改善箇所説明図

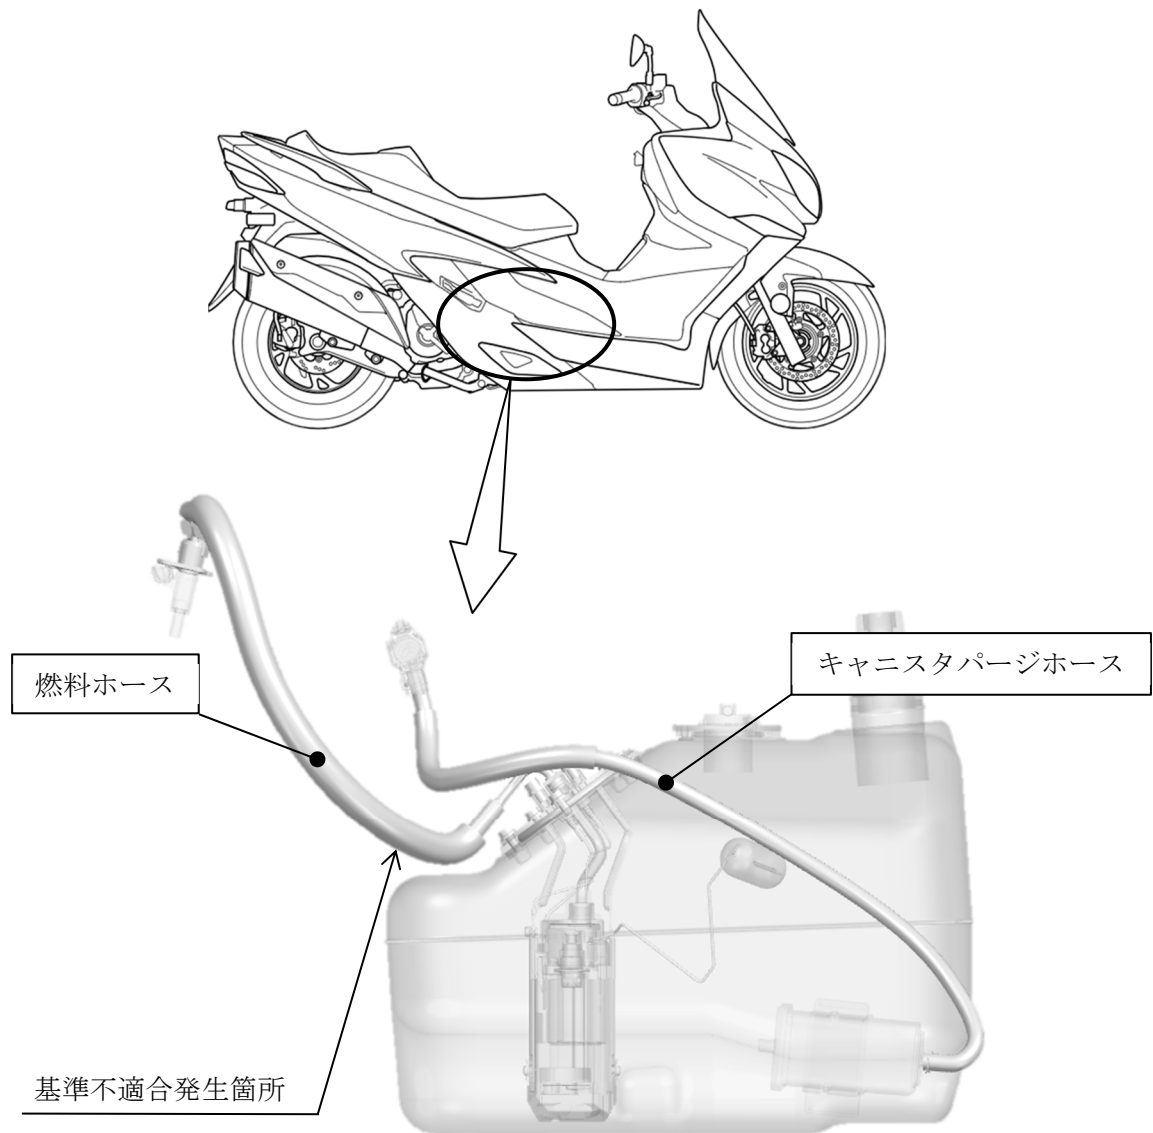
燃料ホースにおいて、製造時の組付け作業が不適切なため、燃料ホースの金具部分が変形し、正しい位置に配管されていないものがある。そのため、当該ホースが燃料蒸発ガス抑制装置のキャニスタパージホースと接触することで摩耗し、最悪の場合、穴が開いて燃料が漏れるおそれがある。

全車両、燃料ホース（金具部分も含む）とキャニスタパージホースを新品に交換する。

識別：シート下の車両右側の車枠に緑色のシールを貼付する。
